RECEPISSE DE DEMANDE DE PERMIS DE CONSTRUIRE

Permis de Construire	
Du : 21/12/2020	Référence de la déclaration : PC 030 000 20 R0009
Reçu le : 24/09/2021	Référence de l'exploitant : LT
Lieu des travaux : Parcelles A103 A107 Les bois d'en Bas 30580 La Bruguière Projet de : URBA 123

Commentaires Permis de construire

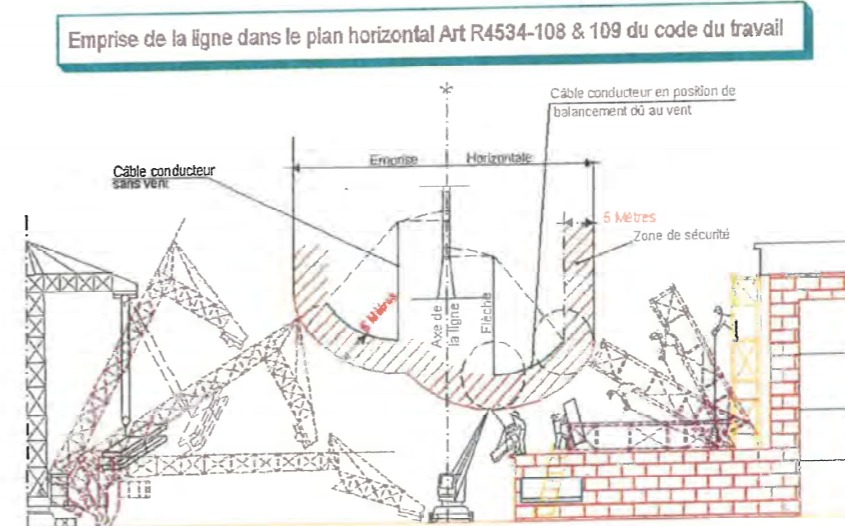
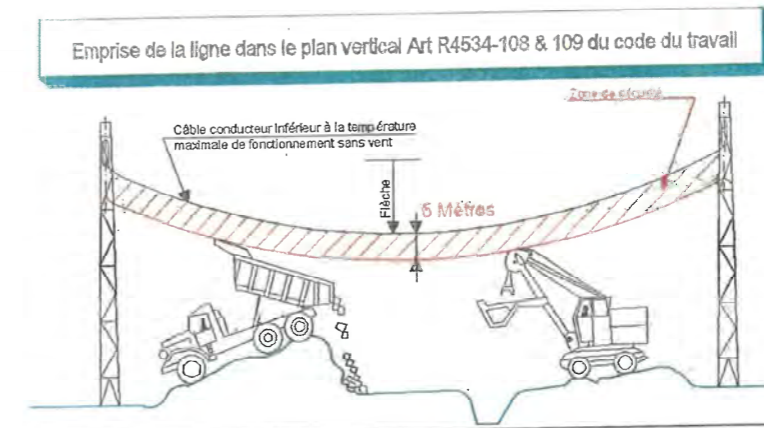
Les opérations ci-dessous ne peuvent être entreprises que dans la mesure où leurs modalités de réalisation ont été définies en accord avec RTE :

- travaux en élévation à moins de 5,00 m du câble.
- Terrassement à proximité des pieds de pylônes.
- Modifications des accès aux pylônes.
- Modifications du niveau du sol sous la ligne et au pied des pylônes.

Tous les mouvements possibles des pièces conductrices nues de l'ouvrage aérien doivent être pris en compte : le balancement (du au vent par exemple), les fouettements et les déplacements dus à la rupture accidentelle d'un organe ou à la dilatation ou rétractation des conducteurs.
